Modifications de PASH

Projet de modifications n°2022/02
& Evaluation des incidences

*Approuvé par le Gouvernement wallon
en date du 25 avril 2024*

Projet de modifications de PASH n°2022/02

Intitulé : Modification n° 10.56 : Commune de SAINT-ODE - Village de Fontenal

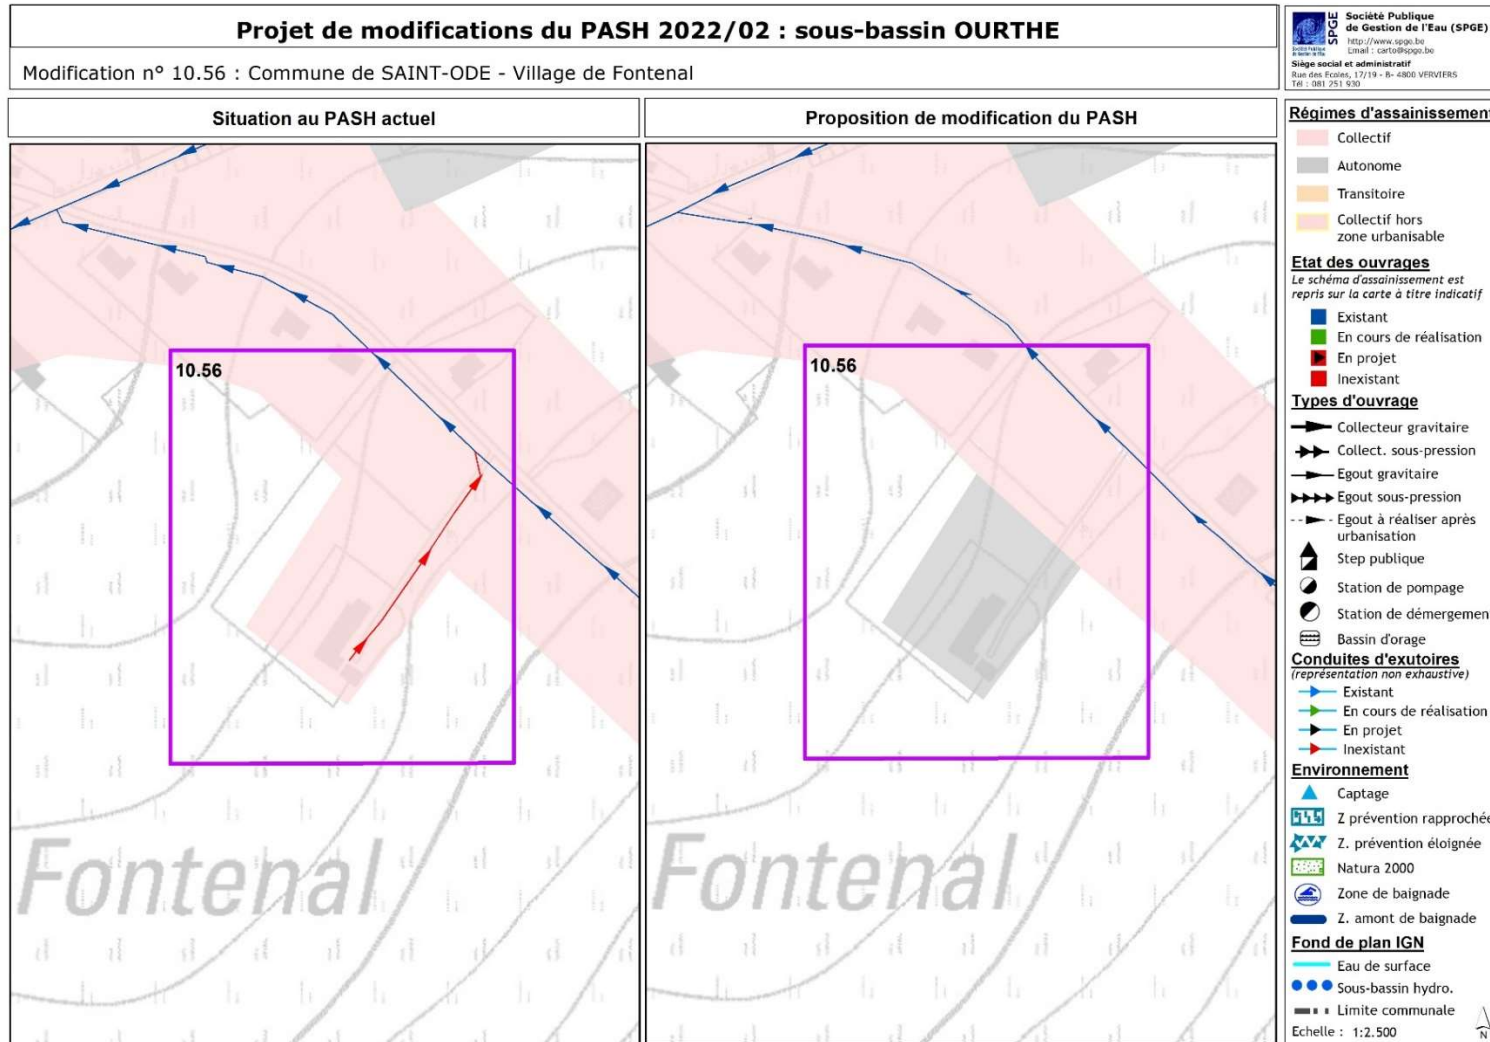
Explications	La demande de modification porte sur une partie du village de Fontenal, sur le territoire communal de Saint-Ode, reprise en régime d'assainissement collectif. Il est proposé le passage d'une petite zone en régime d'assainissement autonome étant donné l'absence d'égout dans la rue, la topographie du site rendant impossible le raccordement gravitaire l'égout existant à proximité et le refoulement de 100 m à poser à cet effet au regard du peu d'habitations présentes dans la rue.		
Superficie concernée	0,5 ha		
	Avant	Après	
Assainissement collectif	10 EH	0 EH	
Assainissement autonome	0 EH	10 EH	
Assainissement transitoire	0 EH	0 EH	
	Charge totale à terme	10 EH

Intitulé : Modification n° 11.43 : Commune de FOSSES-LA-VILLE - Village d'Aisemont

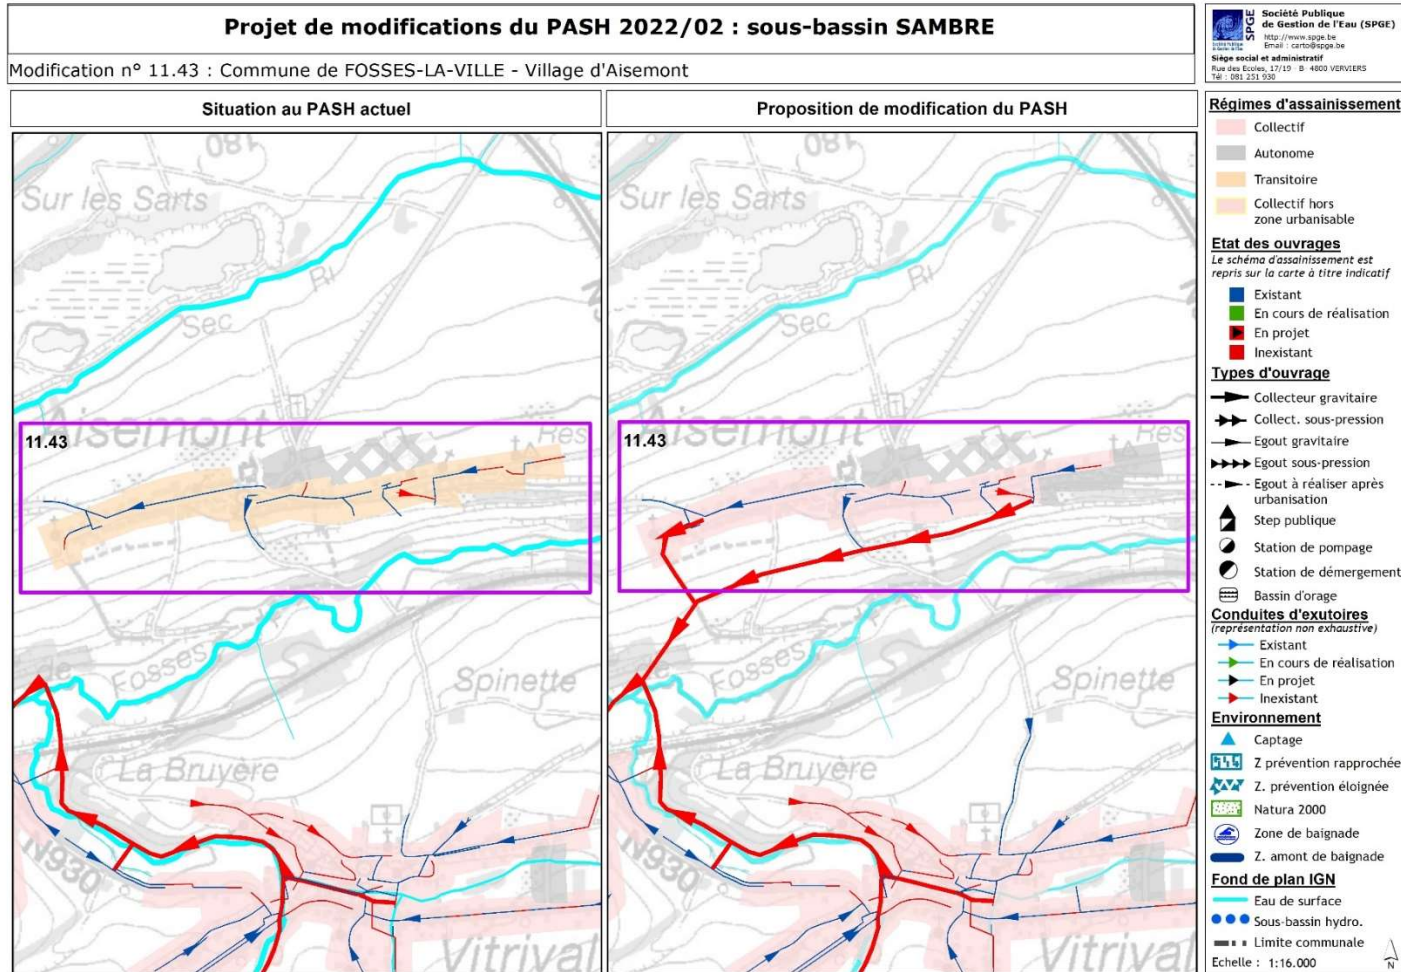
Explications	<p>La demande de modification porte sur le village d'Aisemont, sis sur le territoire communal de Fosses-la-Ville, et actuellement majoritairement repris en régime d'assainissement transitoire.</p> <p>Il est proposé le passage en régime d'assainissement collectif de la zone transitoire à l'exception de la partie Est du village en raison d'un raccordement compliqué à la canalisation à construire.</p> <p>Cette orientation en régime d'assainissement collectif se justifie par un réseau d'égouttage relativement complet et un taux de raccordement important. Un collecteur gravitaire est à construire pour reprendre plusieurs exutoires. Ce dernier rejoindra le collecteur prévu dans les travaux d'assainissement des entités de Vitrival et le Roux et les eaux ainsi collectées seront collectées à la station d'épuration programmée de Le Roux.</p>		
Superficie concernée	21,5 ha		
	Avant	Après

Intitulé : Modification n° 12.76 : Commune de BOUILLON - Village de Curfoz

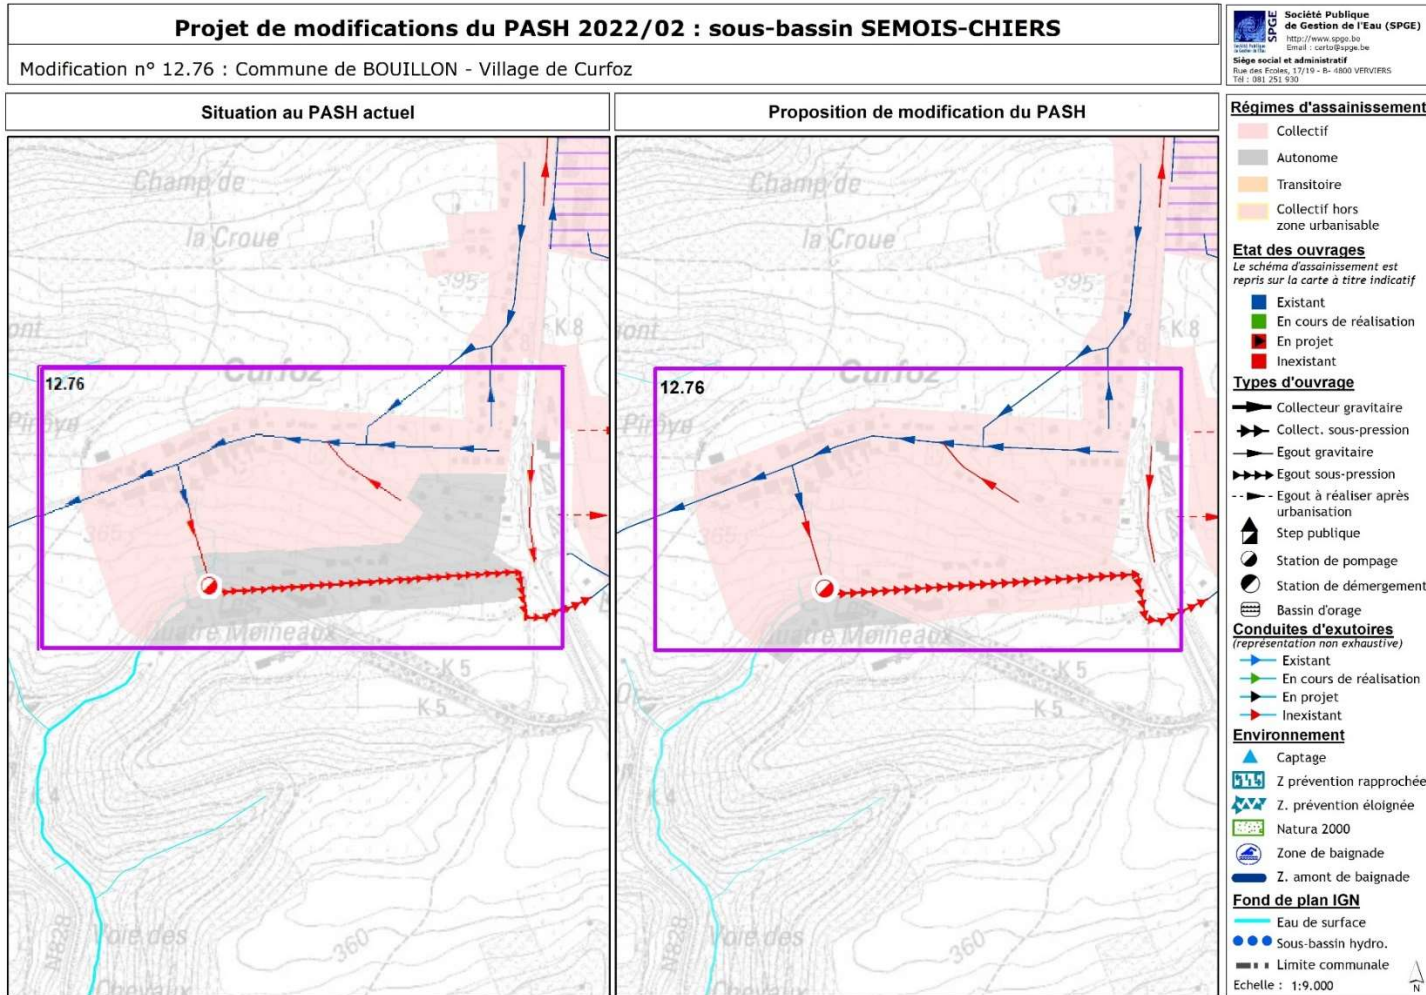
Explications	<p>La demande de modification porte sur une partie de la rue des Quatre Moineaux et du Quartier des Aunois dans le village de Curfoz, sise sur le territoire communal de Bouillon et reprise en régime d'assainissement collectif.</p> <p>Afin d'éviter tout rejet, direct ou indirect, d'eaux usées dans le ruisseau de la Voie des Chevaux repris dans la zone amont de baignade de la Poulie, il est proposé le passage de cette zone en régime d'assainissement collectif, et ce pour les raisons suivantes :</p> <ul style="list-style-type: none"> - la programmation de travaux programmés de collecte et refoulement des eaux usées du village de Curfoz vers le réseau d'égouttage de la rue de la Sentinelle raccordé à la station d'épuration Noirefontaine, afin de protéger la zone de baignade de la Poulie ; - la possibilité de raccorder les habitations situées rue des Quatre Moineaux et Quartier des Aunois moyennant la pose d'un égout gravitaire ; - l'absence de système d'épuration individuelle déclaré dans la zone concernée par la modification du PASH ; - les travaux de mise à niveau de la STEP de Noirefontaine sont prévus et que ces travaux permettront le traitement des eaux usées des habitations concernées par la modification du PASH ;

Intitulé : Modification n° 12.77: Commune de TINTIGNY – PAE « Le Haut du Sud »

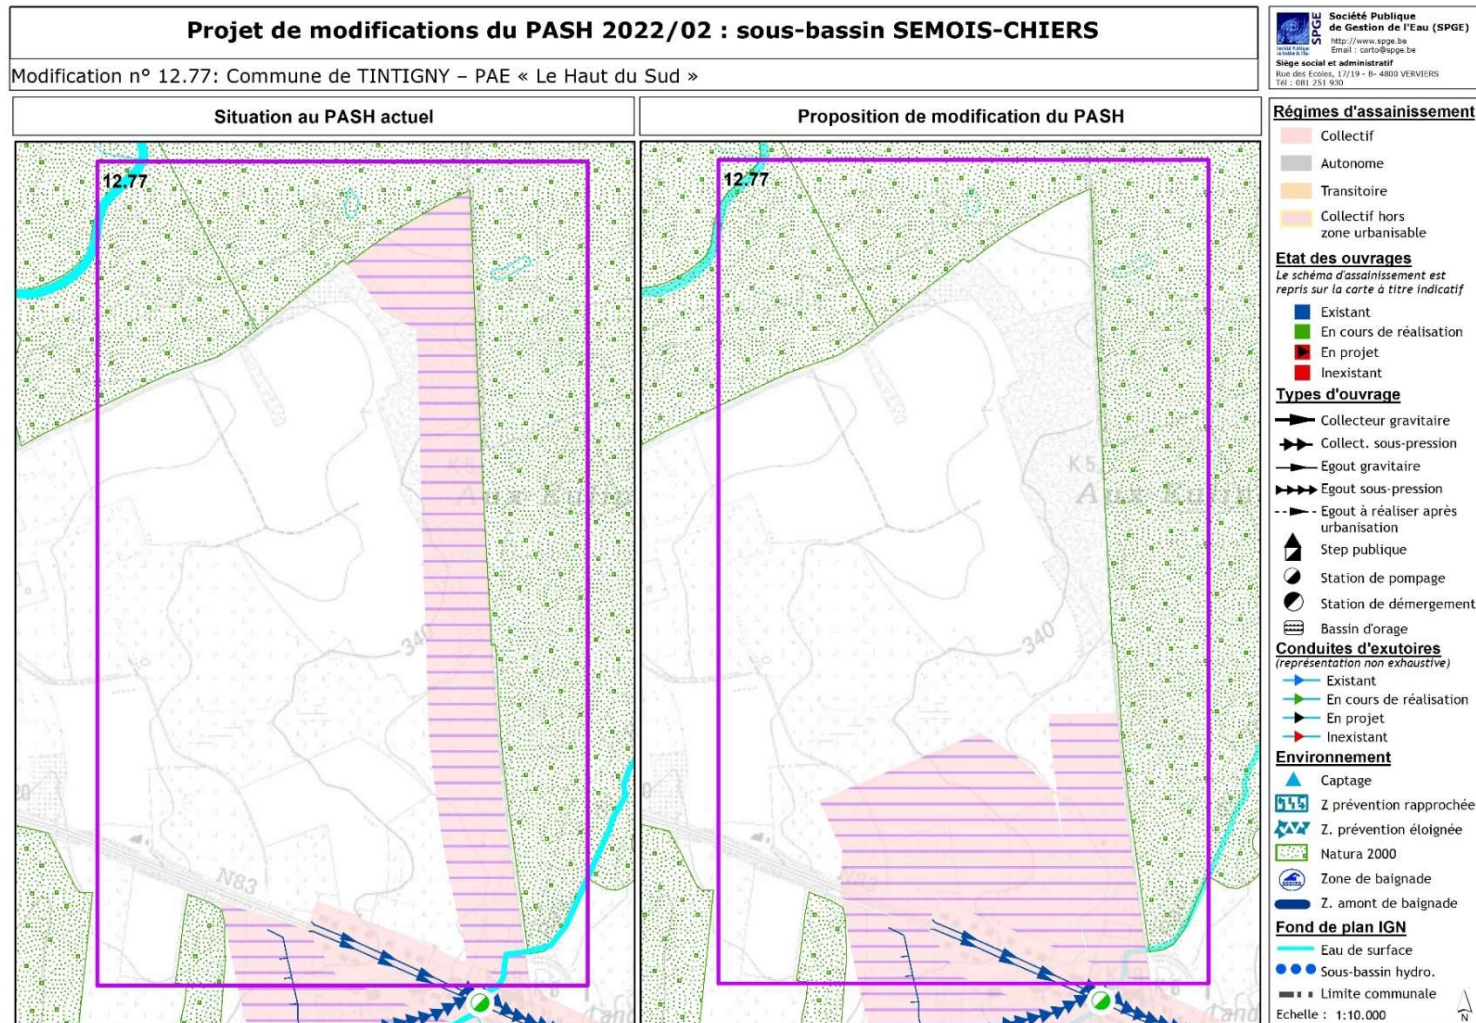
Explications	La demande porte sur le périmètre du parc d'activités économiques « Le Haut du Sud », sur le territoire communal de Tintigny. Suite aux révisions du plan de secteur dans le cadre de l'élaboration du plan communal d'aménagement (PCA) du « Extension du parc d'activités économiques Le Haut du Sud », une nouvelle zone d'activités économiques est créée et une zone urbanisable est transférée en zone agricole ou zone forestière impliquant le retrait de son régime d'assainissement au PASH. Il s'agit donc d'assigner un régime d'assainissement à cette nouvelle zone urbanisable. Il est proposé de l'orienter en régime d'assainissement collectif étant donné que le PAE initial est repris dans ce régime et que l'extension sera entièrement équipée de réseau d'égouts relié au réseau existant. Les eaux ainsi collectées seront traitées à la station d'épuration existante d'Etalle.		
	Superficie concernée 13,3 ha
